Вопросы к Пятнице — этап 4, ПЗУ (7 моделей IFC)

Папка: **ЖД станция / Работа над ошибками / Пятница**. Модели сверены с ПД **Раздел ПД №4 Подраздел №1 Часть №1 ИЛО1.1 (Парк_ПЗУ)(1439_2025_4).pdf**, **Раздел ПД №4 Подраздел №2 Часть №1 ИЛО2.1 (СП_ПЗУ)(1439_2025_4).pdf** (+ DXF ИЛО1.1, ИЛО2.1) и РД **21_1439_2025_4-ГП.ДП (Парк) 26.09.24.pdf**, **24_1439_2025_4-ГП.СП (Стрелки) 26.09.24.pdf**. Проверено: отметки (точечные, проектные горизонтали, 0.000 зданий, уклоны), посадка зданий, бортовой камень, состав слоёв, атрибуты, структура, цвета.

Тип 1 по ПД и атрибуты слоёв в модели Ч5 (те же значения в Ч1, Ч2, Ч6, Ч7).

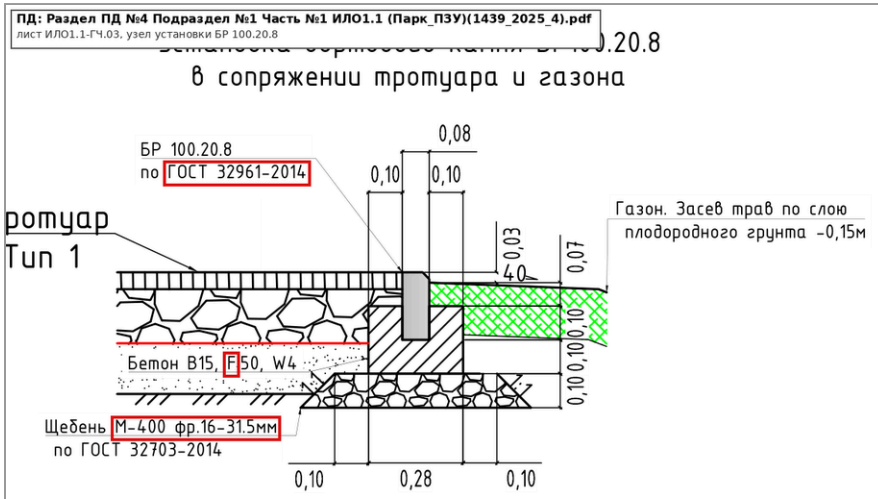
4. **Атрибуты по материалам не соответствуют ПД и ВОР** (одинаково во всех пяти моделях):
   - покрытие: «битум БНД 70/100, ГОСТ 33133-2014» → по ПД битум **PG 64-22, ГОСТ Р 58400.1-2019**; вместо «подгрунтовки битумом» по ПД розлив битумной эмульсии ЭБДК-Б (ГОСТ Р 58952.1-2020);

- основание: «щебёночно-гравийно-песчаное С4», материал «щебень фр. 31,5–63» → по ПД **щебень М600 фр. 16–31,5 мм, ГОСТ 32703-2014**; опечатка «песчанное»;

- песок: в имени «очень мелкий», в материале «Песок мелкий» → по ПД **песок очень мелкий, Кф > 1 м/сут, ГОСТ 32824-2014**;
   - бортовой камень: в имени ГОСТ 32961-2014, в «Обозначении стандарта» ГОСТ 6663-91;

Набор (Pset)	Свойство	Значение
Элемент	Класс IFC	IFCBUILDINGELEMENTPROXY
Элемент	Name	$ (пусто)
EIR SEZ ALAB...	Марка	А5Вл
EIR SEZ ALAB...	Обозначение стандарта	ГОСТ Р 58406.2-2020, ГОСТ 33133-2014 **по ПД: ГОСТ Р 58406.2-2020, ГОСТ Р 58400.1-2019**
EIR SEZ ALAB...	Толщина	0.05
EIR SEZ ALAB...	Объем	2.517
EIR SEZ ALAB...	Тип конструкции	Покрытие
EIR SEZ ALAB...	Площадь	50.4
EIR SEZ ALAB...	Уровень	Этаж 01
EIR SEZ ALAB...	Шифр проекта	4.3.1. 1439-2025-4-ИЛО2.1 **по тому «Раздел 4, Подраздел 2, Часть 1 ИЛО2.1» должно быть 4.2.1**
EIR SEZ ALAB...	Имя	Покрытие асфальтобетонное А5Вл с подгрунтовкой битумом БНД ... **по ПД: розлив битумной эмульсии ЭБДК-Б (ГОСТ Р 58952.1-2020), а не «подгрунтовка битумом»**
EIR SEZ ALAB...	Материал	Асфальтобетон А5Вл, битум БНД 70/100 **по ПД: асфальтобетон А5Вл на битуме PG 64-22 (ГОСТ Р 58406.2-2020, ГОСТ Р 58400.1-2019)**

Набор (Pset)	Свойство	Значение
Элемент	Класс IFC	IFCBUILDINGELEMENTPROXY
Элемент	Name	$ (пусто)
EIR SEZ ALAB...	Марка	М600
EIR SEZ ALAB...	Обозначение стандарта	ГОСТ 32703-2014
EIR SEZ ALAB...	Толщина	0.16
EIR SEZ ALAB...	Объем	7.358
EIR SEZ ALAB...	Тип конструкции	Основание
EIR SEZ ALAB...	Площадь	46
EIR SEZ ALAB...	Уровень	Этаж 01
EIR SEZ ALAB...	Шифр проекта	4.3.1. 1439-2025-4-ИЛО2.1
EIR SEZ ALAB...	Имя	Основание щебеночно-гравийно-песчанное С4 М600 h-0.16м **по ПД: «щебень», а не щебёночно-гравийно-песчаная смесь С4; опечатка «песчанное»**
EIR SEZ ALAB...	Материал	Щебень фракции 31.5-63 мм М600 **по ПД: щебень М600 фр. 16-31,5 мм по ГОСТ 32703-2014**

EIR SEZ ALAB...	Шифр проекта	4.3.1. 1439-2025-4-ИЛО2.1
EIR SEZ ALAB...	Имя	Слой подстилающий из песка очень мелкого h-0.15м
EIR SEZ ALAB...	Материал	Песок мелкий **по ПД: песок очень мелкий, Кф > 1 м/сут, ГОСТ 32824-2014**

Дерево модели Ч5 (так же во всех 7 моделях).

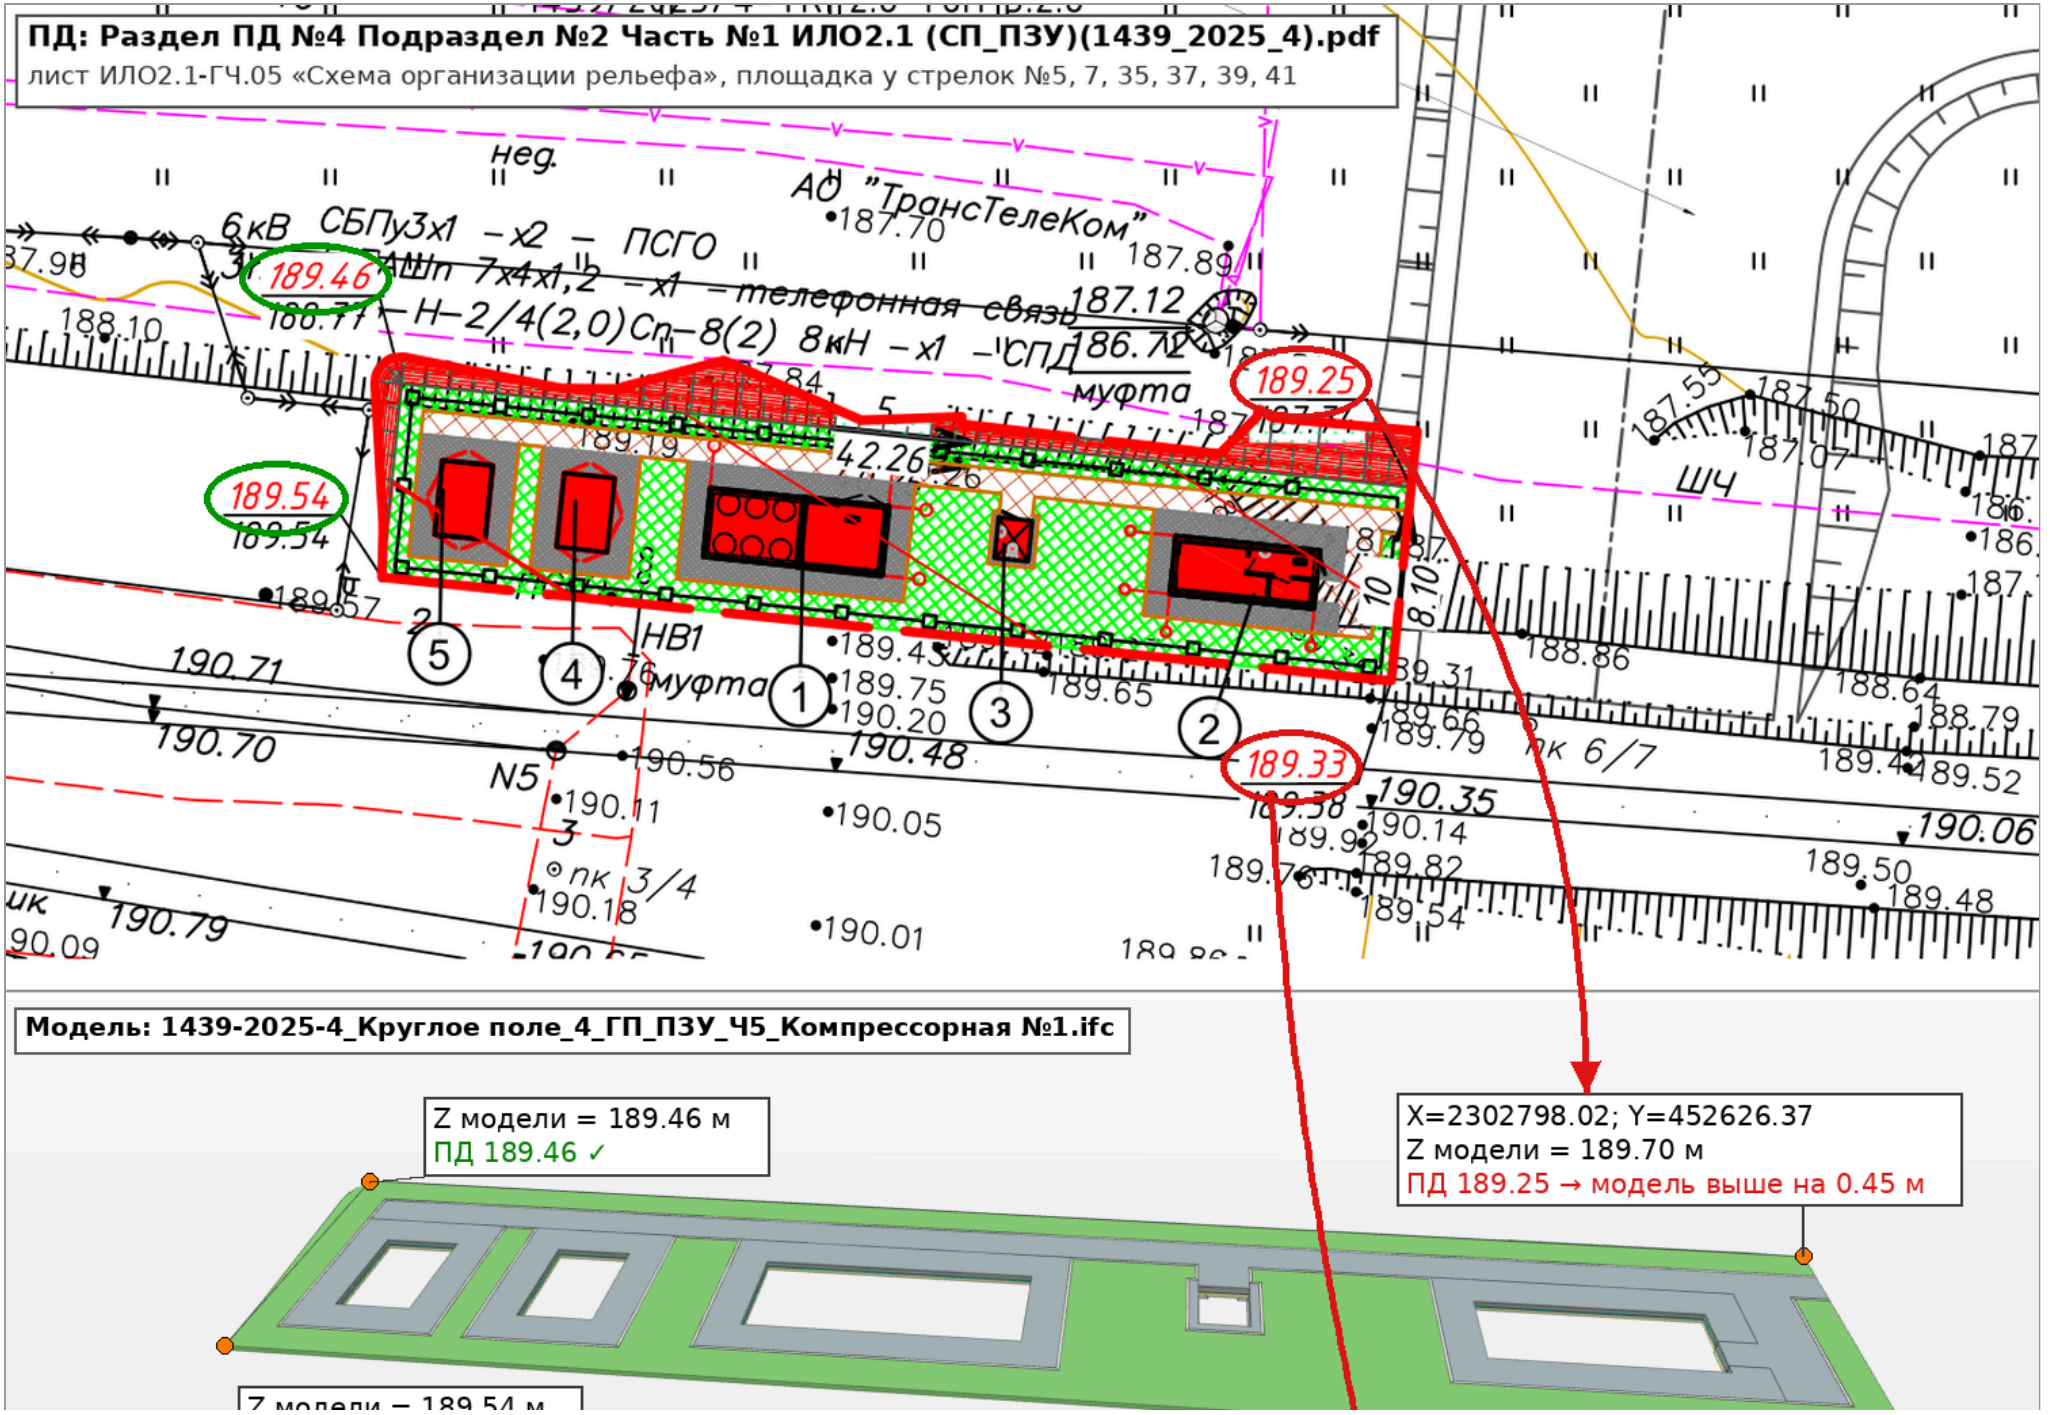
6. **Атрибут «Шифр проекта»** не соответствует номеру тома: Ч5, Ч6 — «4.3.1», должно быть 4.2.1 (Раздел 4, Подраздел 2, Часть 1 ИЛО2.1); Ч7 — «1439-2025-3-ИЛО2.1-02» (этап 3 и другой формат).
7. **Структура проекта.** Отсутствуют классы и имена элементов: все элементы IfcBuildingElementProxy с пустым Name («$»), имя проекта пустое, площадка «DefaultSite», IfcMaterial не назначены (есть только свойство «Материал»).

- ▾ 1439-2025-4_Круглое поле_4_ГП_ПЗУ_Ч5_Компрессорная №1
  - ▾ Проект « » **имя проекта пустое**
    - ▾ Площадка «DefaultSite» **площадка без имени и без координат**
      - ▾ Здание «1439-2025-4_Круглое поле_4_ГП_ПЗУ_Ч5_Компрессорная №1»
        - ▾ Этаж «Этаж 01»
          - ☐ $ **класс IfcBuildingElementProxy, Name пустой — у всех 26 элементов**
          - ☐ $
          - ☐ $
          - ☐ $
          - ☐ $
          - ☐ $
          - … (ещё 20 элементов «$»)

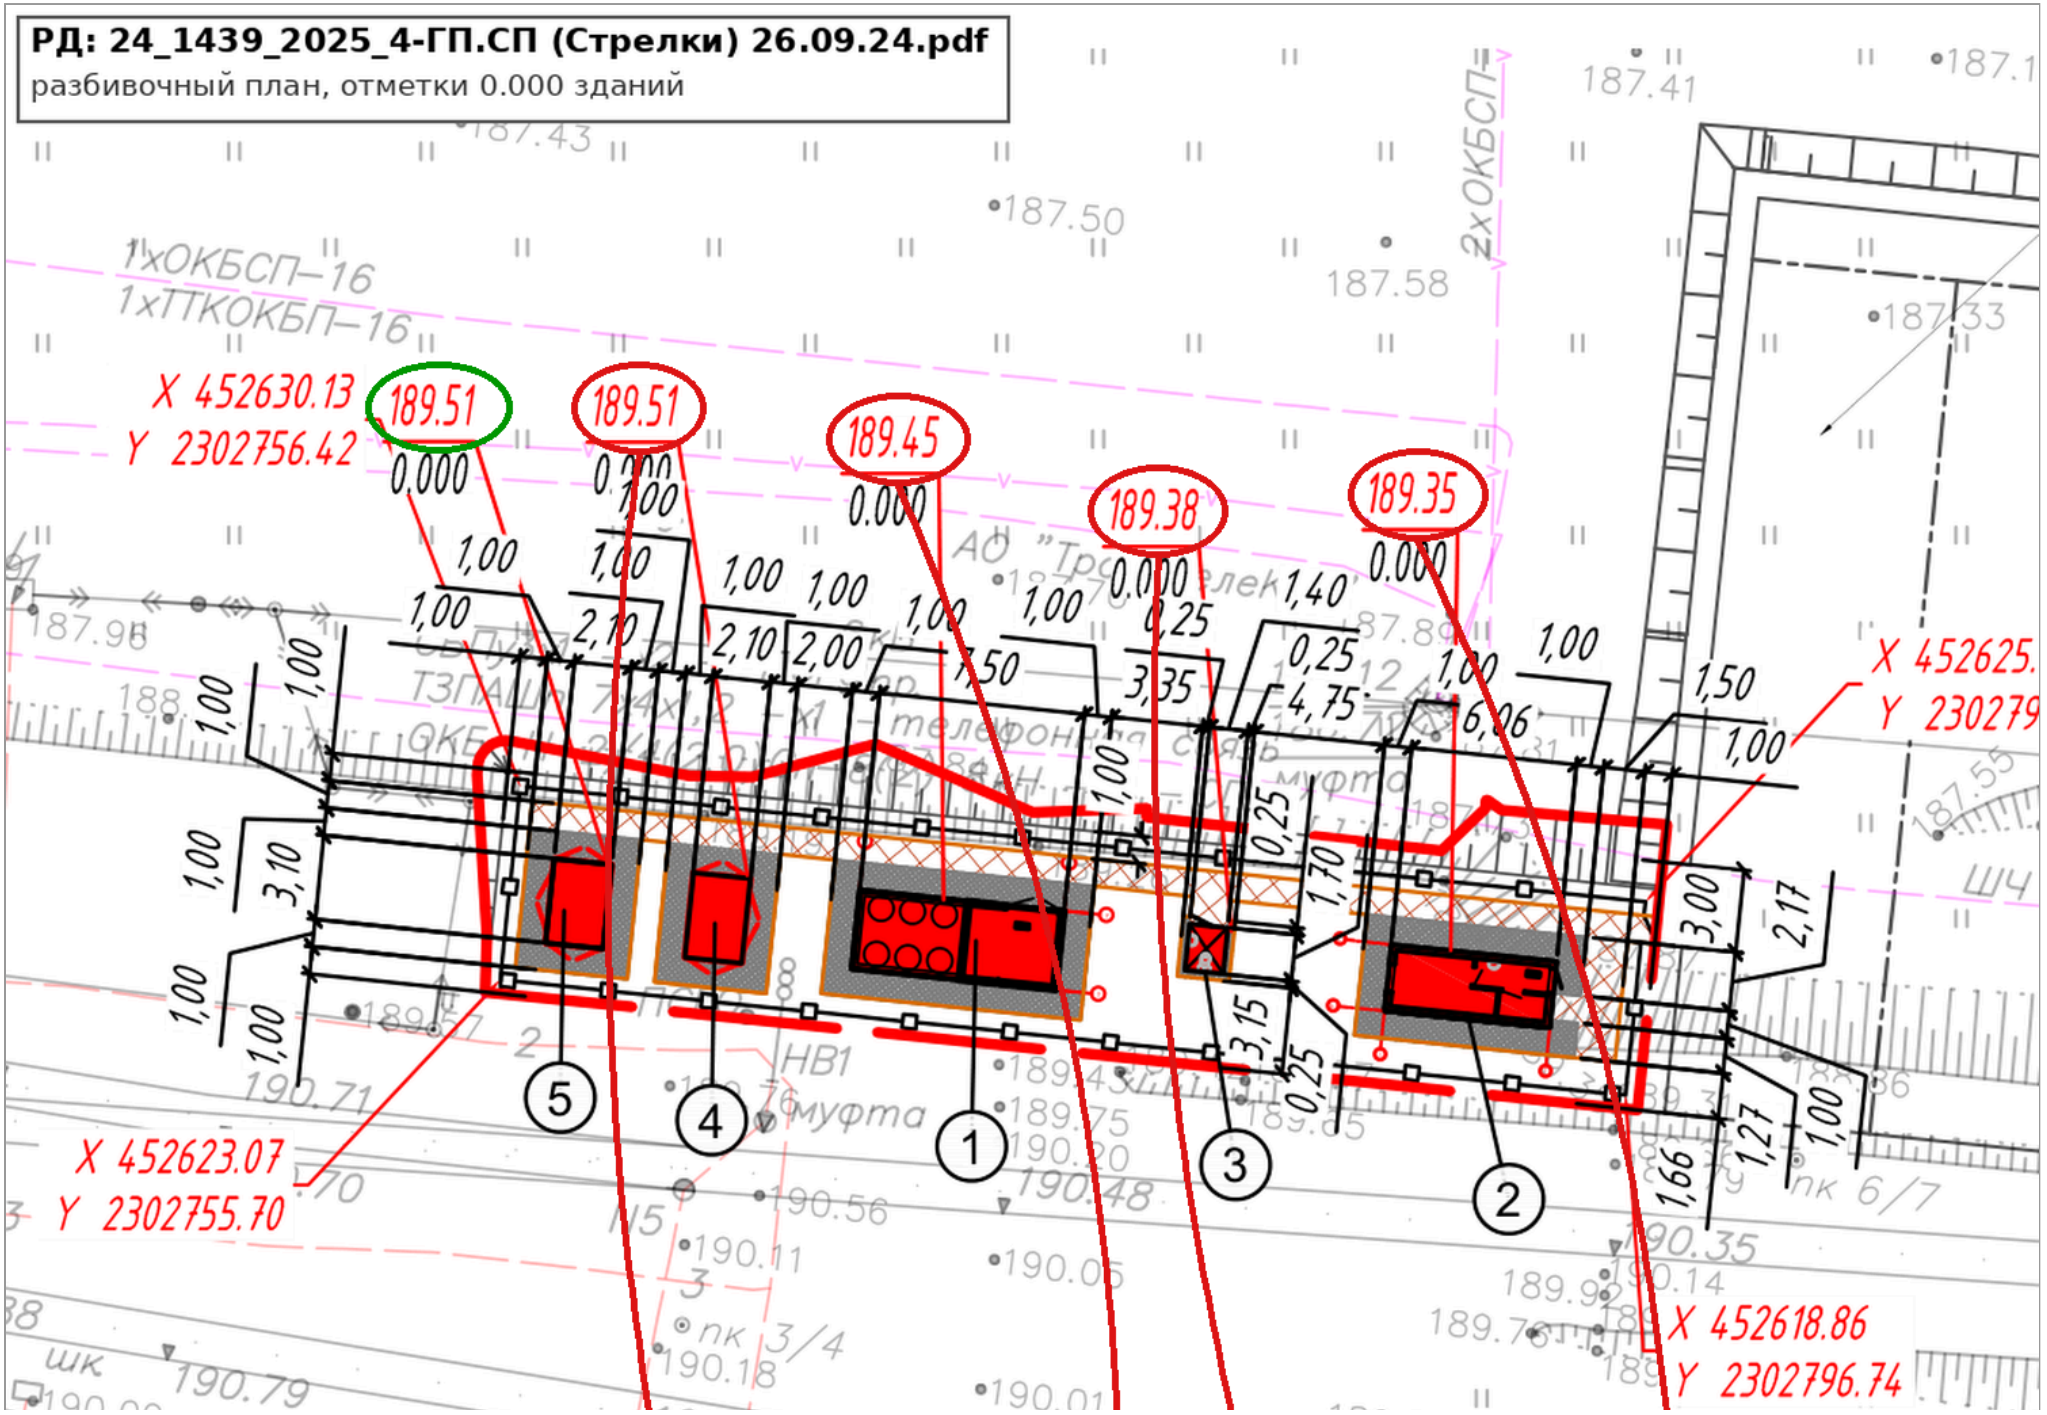
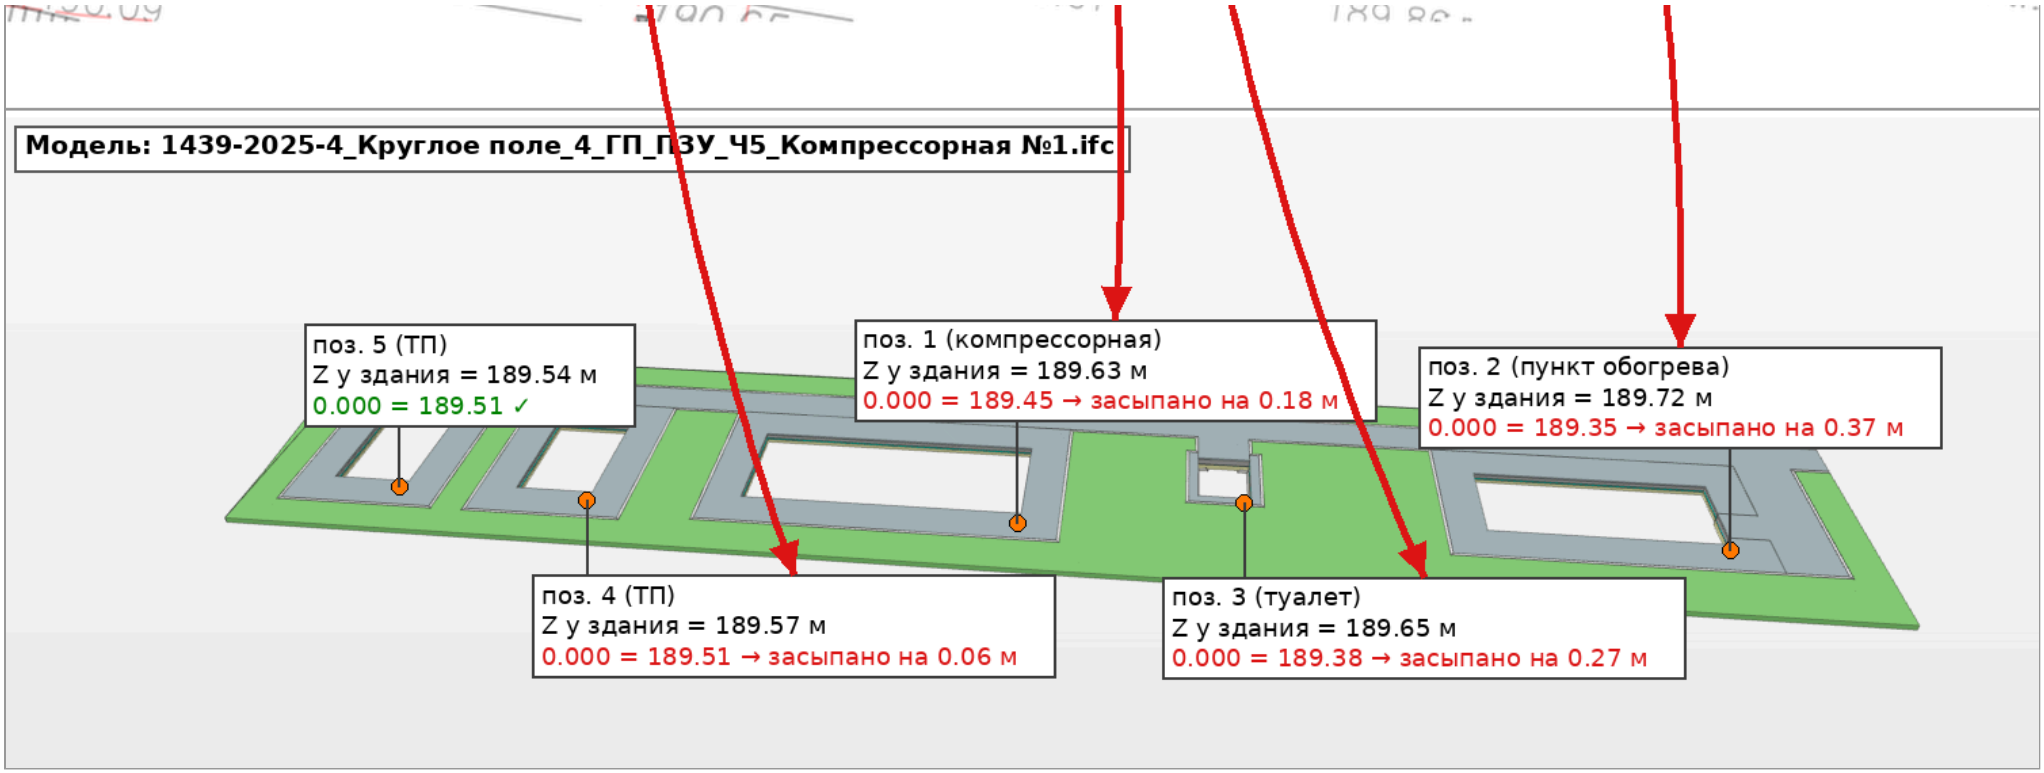
1. **Рельеф площадки не соответствует ПД.** Восточная часть площадки поднята на **+0,45 м** (углы 189,70 / 189,78 при проектных 189,25 / 189,33), западные углы совпадают. По ПД площадка падает на восток 5–6‰, в модели — поднимается на восток. Расхождение с проектными горизонталями — на ~60% площади. Внести правки.
2. **Здания засыпаны.** Отметка поверхности у зданий выше 0.000 по РД: поз. 2 (пункт обогрева) +0,37 м, поз. 3 (туалет) +0,27 м, поз. 1 (компрессорная) +0,18 м, поз. 4 (ТП) +0,06 м. Отметки выборочной площадки зданий не соответствуют документации.
3. Из-за подъёма откос на севере выходит за границу благоустройства (~18 м²).
4. Геотекстиль: в атрибуте «Площадь» 146,7 м² (объём 0,44), по геометрии 44,0 м².
5. Шифр «4.3.1» → 4.2.1 (см. общий п. 6).

ПД 189.54 ✓
X=2302797.19; Y=452618.31
Z модели = 189.78 м
ПД 189.33 → модель выше на 0.45 м
